令02原機(峠)112  
令和3年1月15日

核燃料物質使用変更許可申請書

既に許可を受けた人形峠環境技術センター（以下「センター」という。）における核燃料物質の使用等について、核燃料物質の平和利用及び公共の安全に資することを目的として、共通編、開発試験棟及び濃縮工学施設に係る内容を次のとおり変更する。詳細を別添1から別添3に示す。

国立研究開発法人日本原子力研究開発機構  
人形峠環境技術センター  
核燃料物質使用変更許可申請書

図-(1)-1 開発試験棟 1階平面図

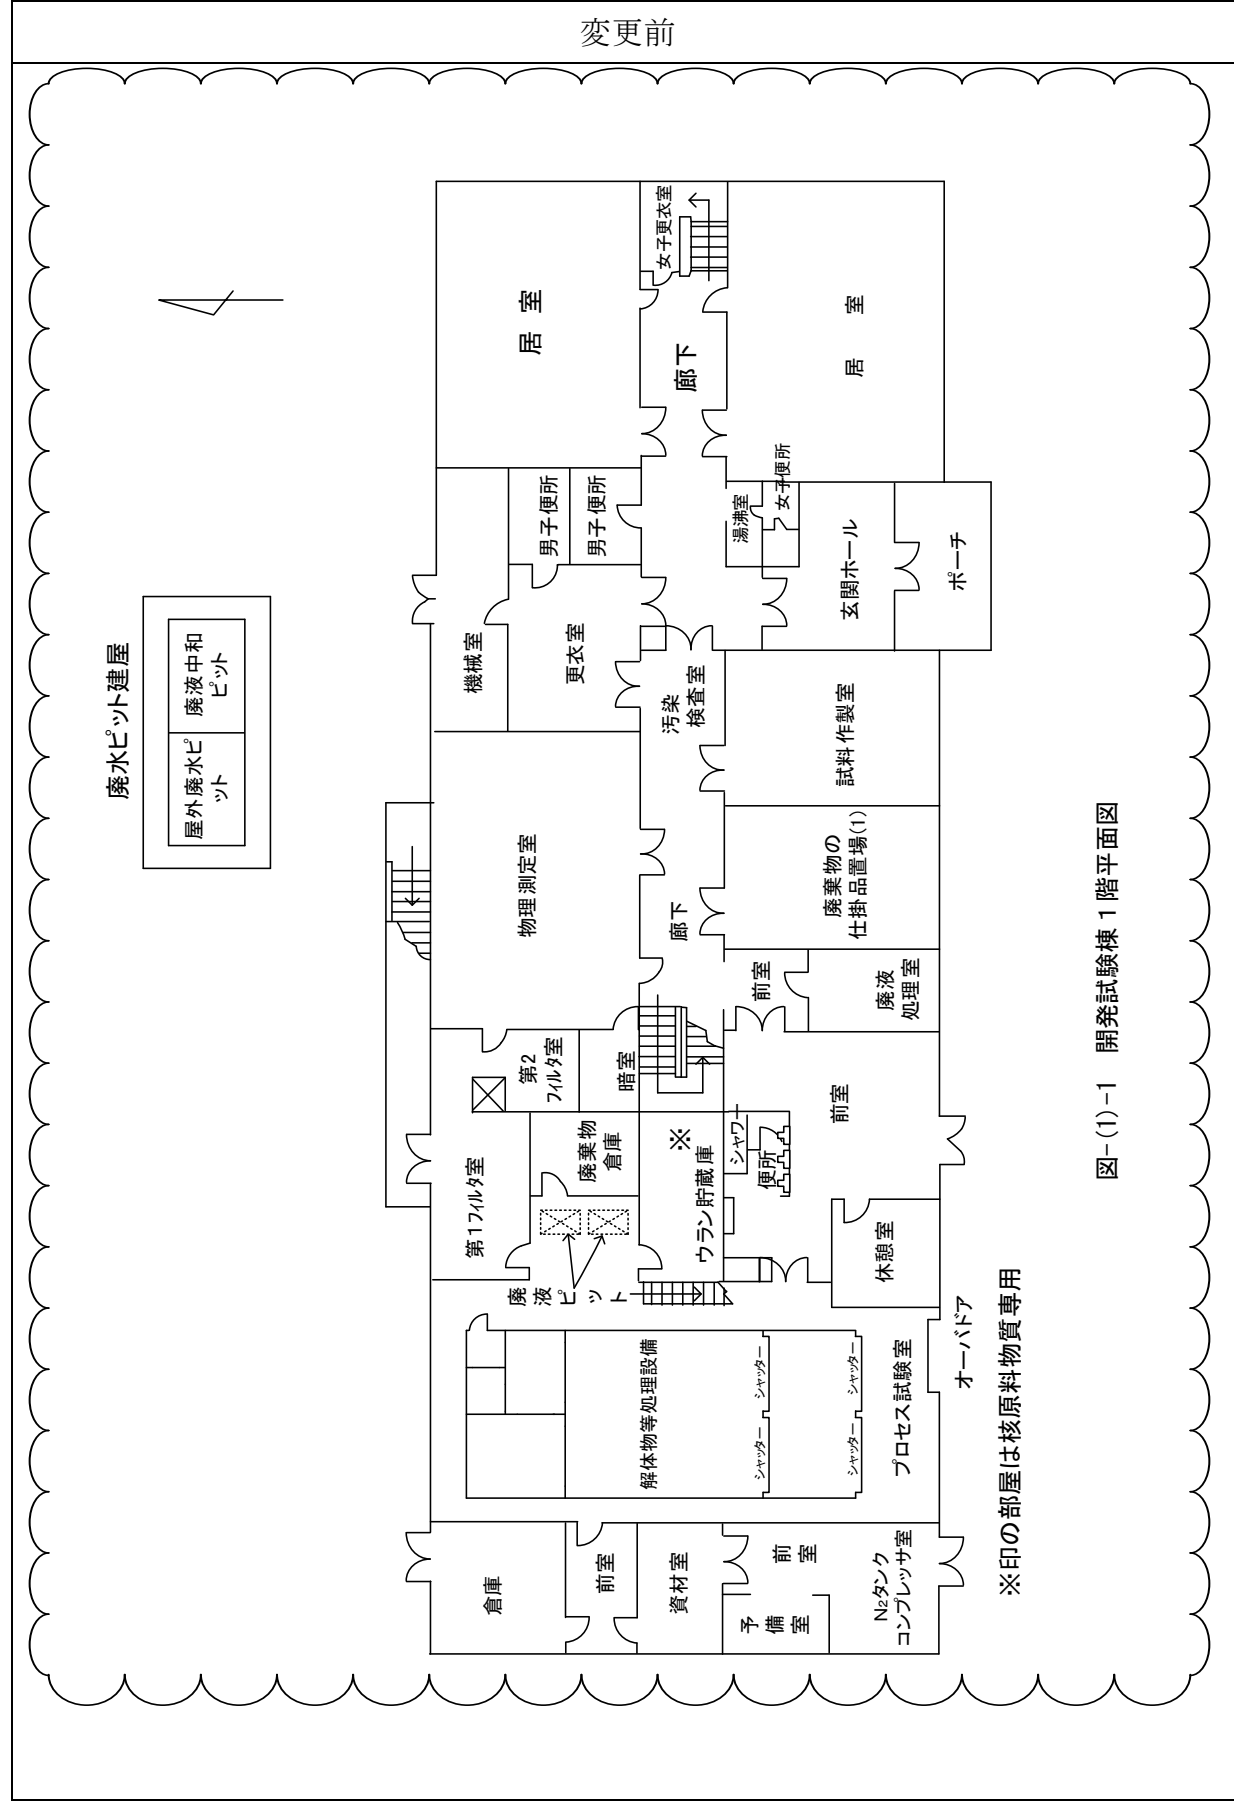
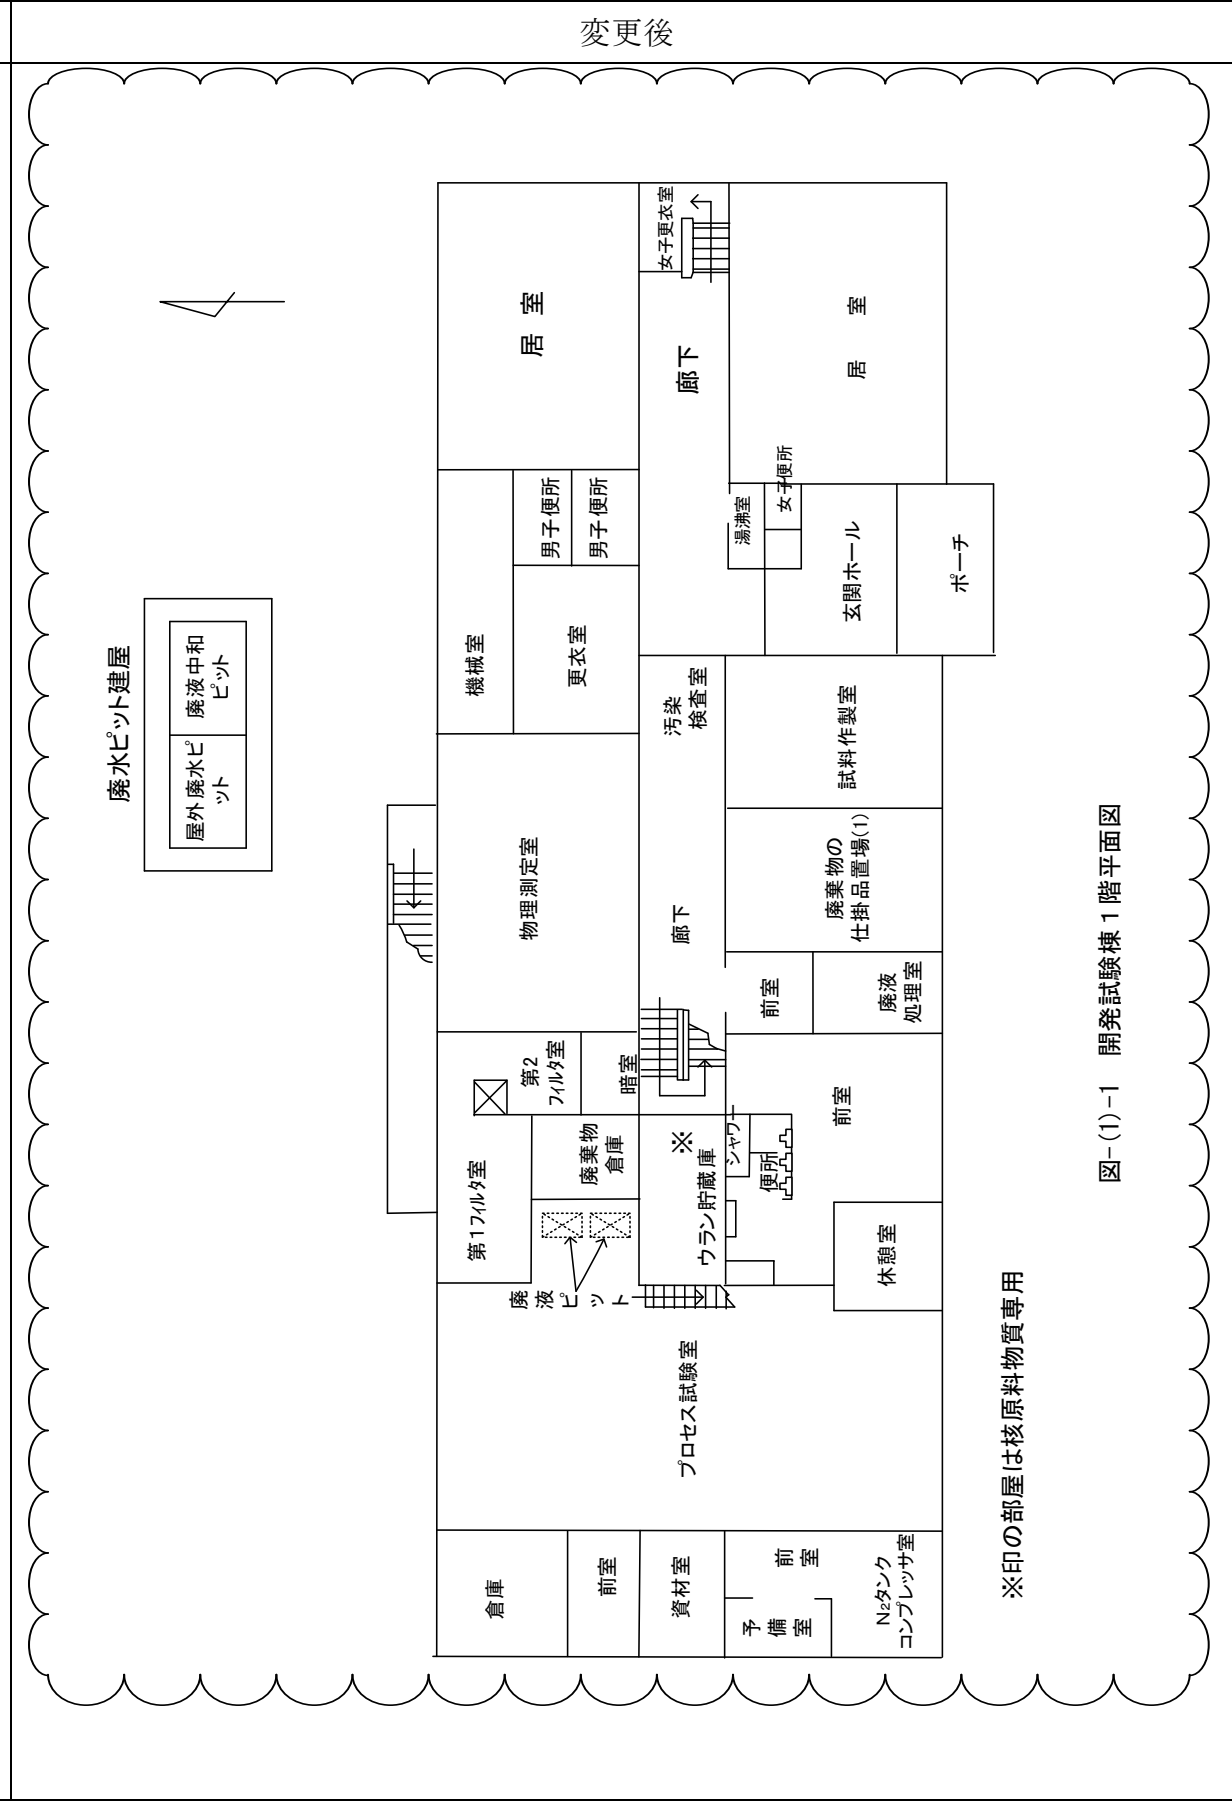
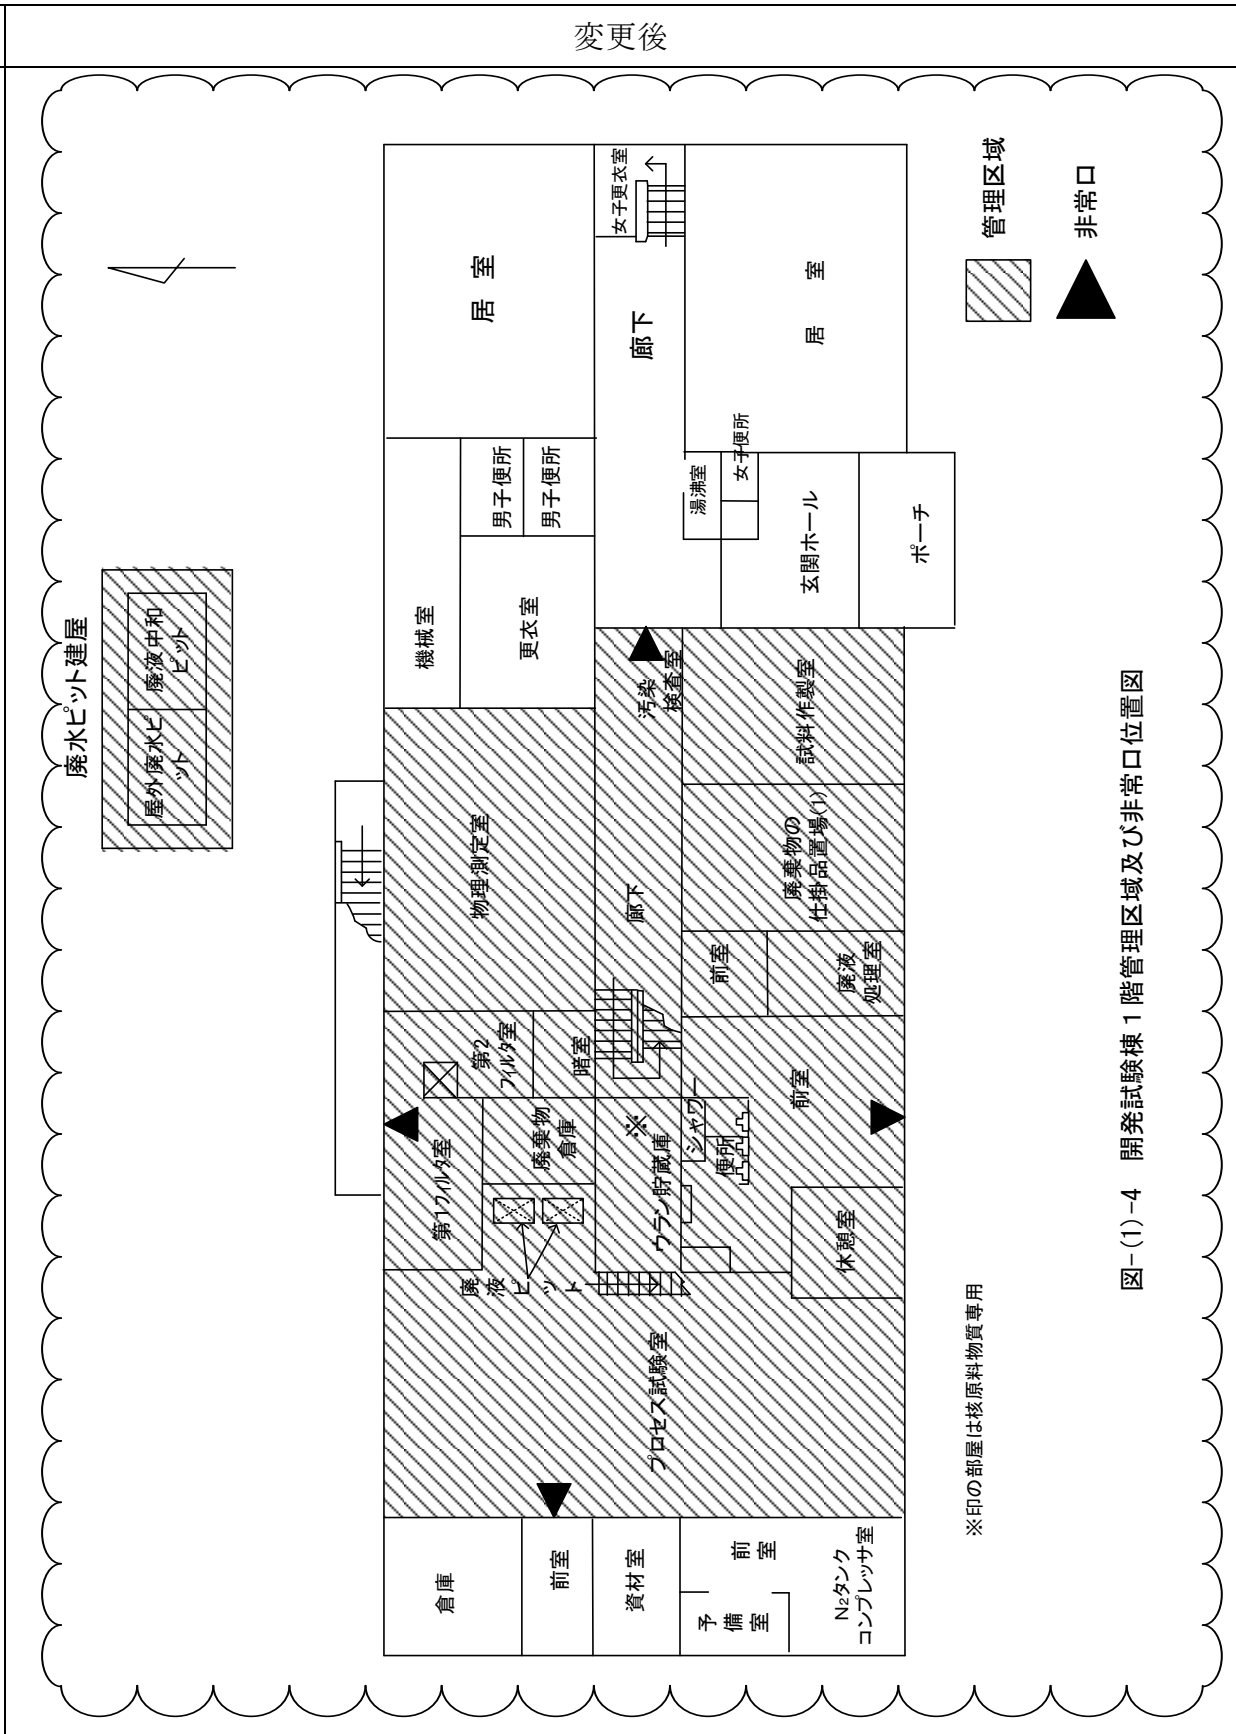
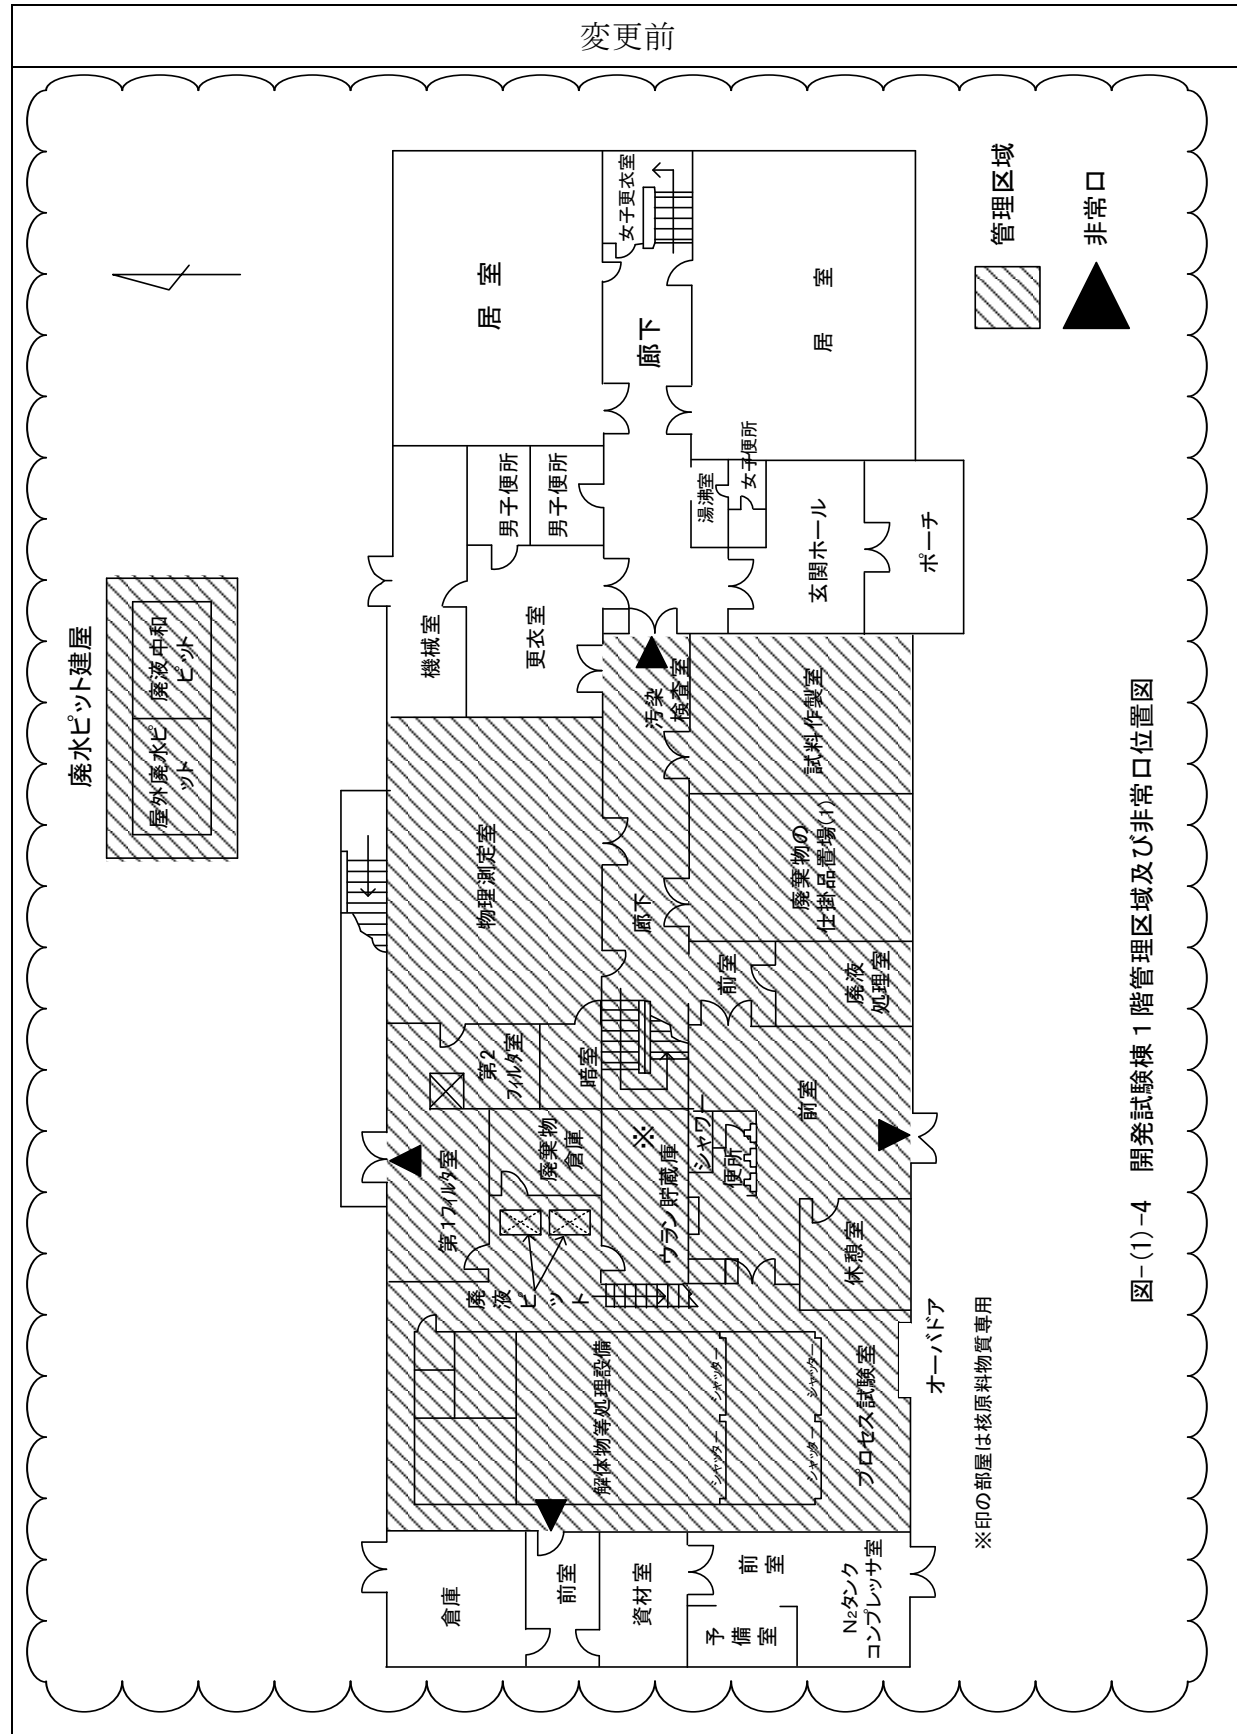
記載の適正化を図るため(解体物等処理設備を設置しないことに伴う見直し)  
(2)-5)

記載の適正化を図るため(解体物等処理設備を設置しないことに伴う見直し)  
(2)-5)

記載の適正化を図るため(解体物等処理設備を設置しないことに伴う見直し)  
(2)-5)
